BOLETÍN AMBIENTAL – AUTOS VERTIMIENTOS CRQ JUNIO DE 2022

SUBDIRECCION DE REGULACION Y CONTROL AMBIENTAL
AUTO DE TRAMITE PERMISO DE VERTIMIENTO
SRCA-ATV-539-05-06-2022

Figure 1: Modelo del sistema propuesto.

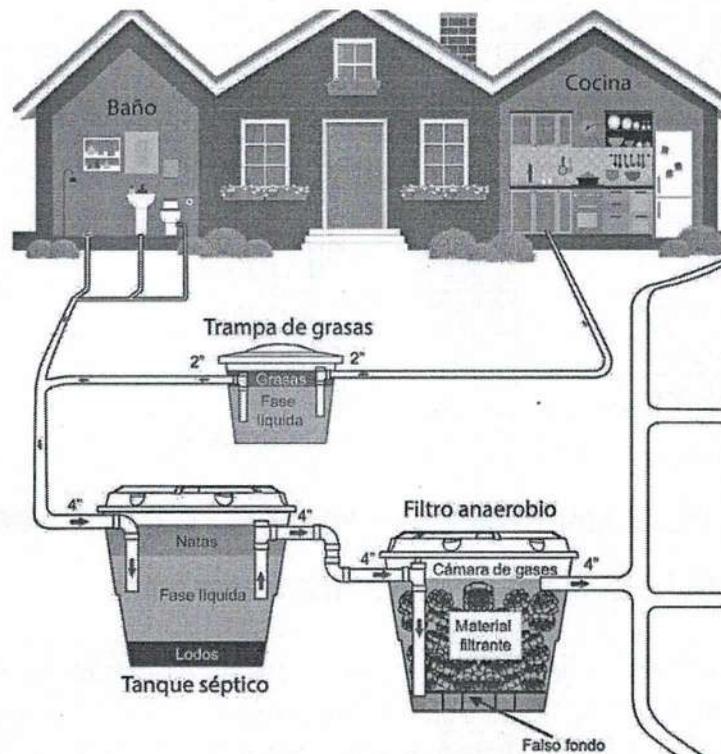
- Presentar memoria técnica de diseño del sistema de tratamiento en mampostería evidenciado en visita, donde se muestren los cálculos necesarios para justificar el volumen requerido de cada módulo de tratamiento para su funcionamiento adecuado.
- Presentar el plano de detalle del sistema donde se indiquen las dimensiones del STARD en mampostería evidenciado en campo, que sea avalado por profesionales calificados para ello y que cuenten con su respectiva tarjeta profesional, de acuerdo con las normas vigentes en la materia. Formato análogo, tamaño 100 x 70 cm, con copia digital en formato autocad.

De igual manera las coordenadas planteadas para la disposición final del vertimiento, se encuentran por fuera del predio objeto del presente estudio, contrario a la ubicación planteada en los planos suministrados.
